## 改善箇所説明図

### 基準不適合箇所

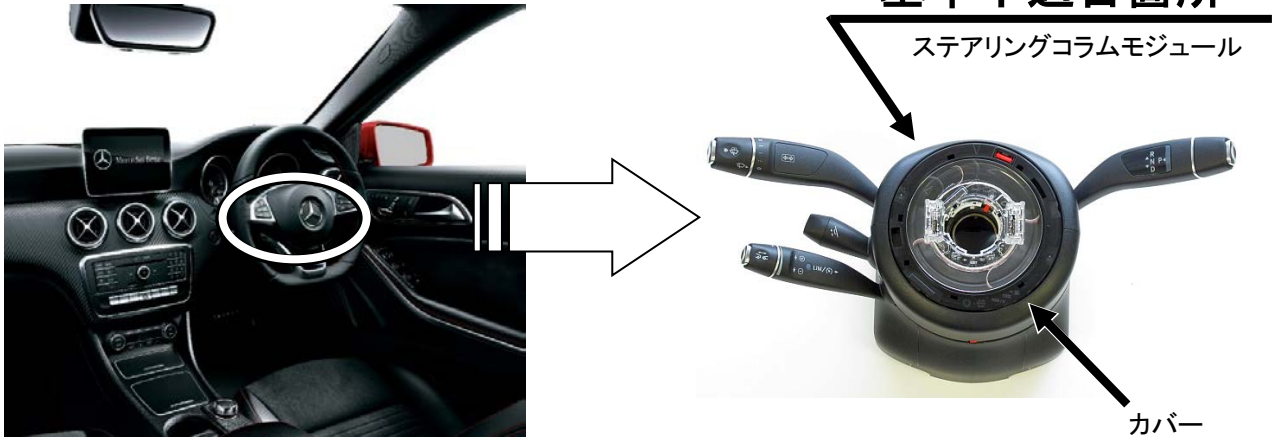
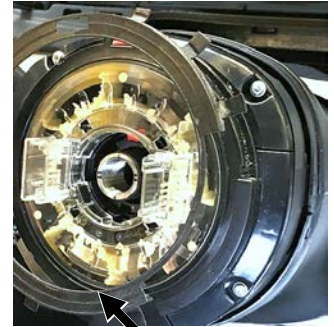
静電気放電用配線

異物侵入防止カバー

ステアリングコラムモジュールのアース配策が不十分なため、ステアリングコラムモジュールカバーの隙間から異物が侵入した際、当該アースが断線するものがある。そのため、エアバッグの警告灯が点灯し、最悪の場合、帯電した静電気が放電されず意図せずエアバッグが展開するおそれがある。

全車両、新たにアース用配線を追加装着する。また、全車両、異物侵入防止カバーの有無を確認し、装着されていない車両には異物侵入防止カバーを追加装着する。
